PROYECTO: RESIDENCIAL HERMOSA BAYPROMOTOR: HERMOSA BAY, S.A.Nº DE EXPEDIENTE: DRCH-IF-057-2020FECHA DE ENTRADA: 21 DE SEPTIEMBRE DE 2020REALIZADO POR (CONSULTORES): LAURA CHIA/CARLOS MORDOCKREVISADO POR (MINISTERIO DE AMBIENTE): THARSIS GONZALEZ

**INFORME DE REVISIÓN DE CONTENIDOS MÍNIMOS DEL ESTUDIO DE
IMPACTO AMBIENTAL**

INFORME TÉCNICO DE INSPECCIÓN
Gira de Inspección de Campo al sitio donde se desarrollara el EsIA Cat. I:
"RESIDENCIAL HERMOSA BAY"

Verificación de Coordenadas

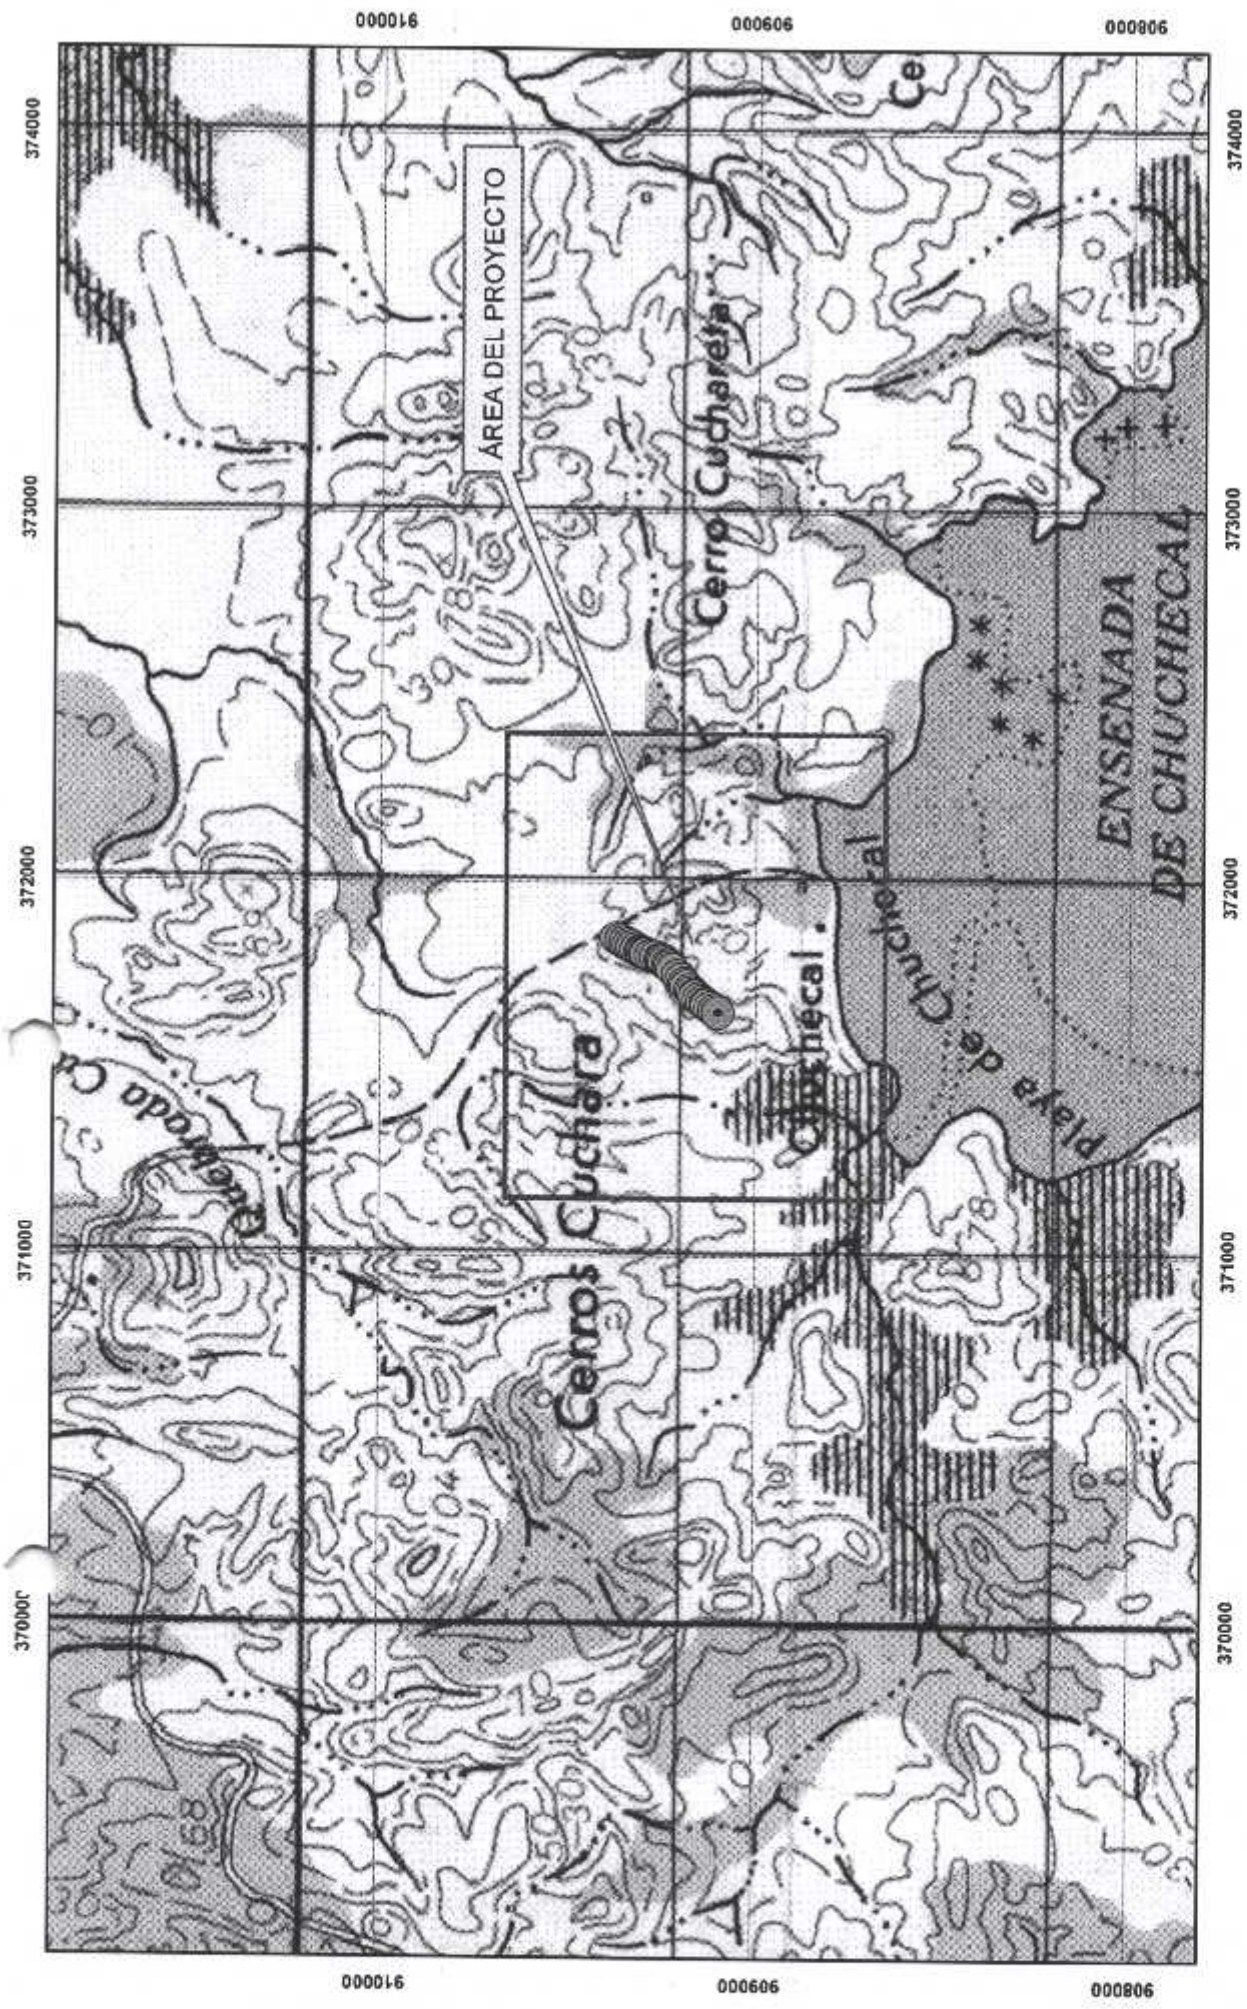
Observaciones (hallazgos o información que se debe aclarar):

Las coordenadas se ubican fuera de área considerada como protegida.

La línea tiene aproximadamente 341.90 m de distancia y se ubica en la provincia de Chiriquí, distrito de san Lorenzo y corregimiento de boca chica.
